NEWS

BDF-Wechselsysteme:

Neuer Tragholm!

Art.-Nr. 411.610.181

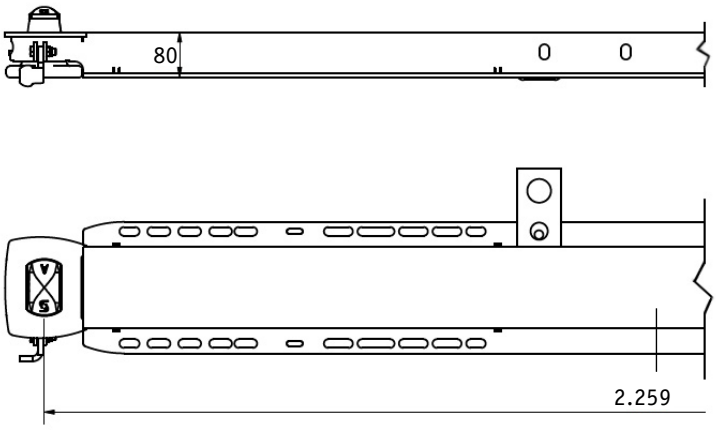
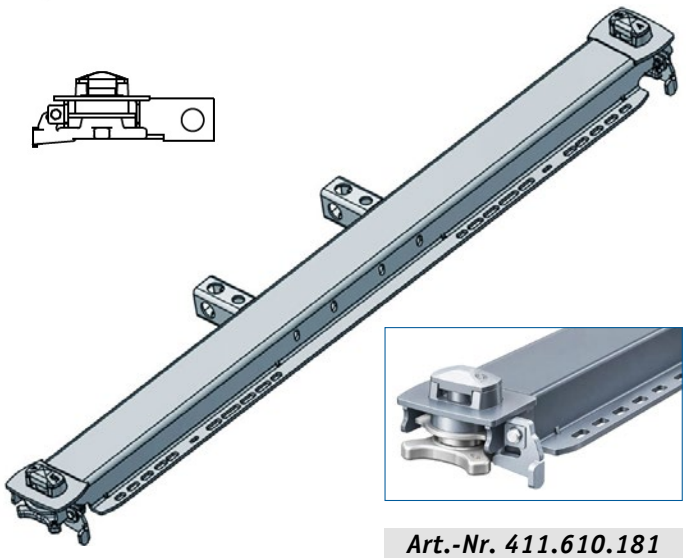
Einige Chassis, insbesondere bei Gas- und Elektrofahrzeugen, bieten nur begrenzten Bauraum für den Aufbau. Für das **Wechselsystem WS Standard** erhalten Sie nun optional einen **neuen Tragholm in kompakterer Bauweise**.

- nicht absenkbare Verriegelung **verhindert Kontakt zu Gastanks oder Batterien**
- **neuer Holm** = weniger Bauraum
- bewährtes Wechselsystem WS Standard **passt nun ohne Umbauten** auf weitere Fahrgestelle
- **Gleichteilekonzept** = Verwendung von gängigen Ersatzteilen wie standardisierten Spannbolzen und -muttern
- **zukunftssichere Lösung** für alternative Antriebskonzepte oder Chassis mit Nebenaggregaten
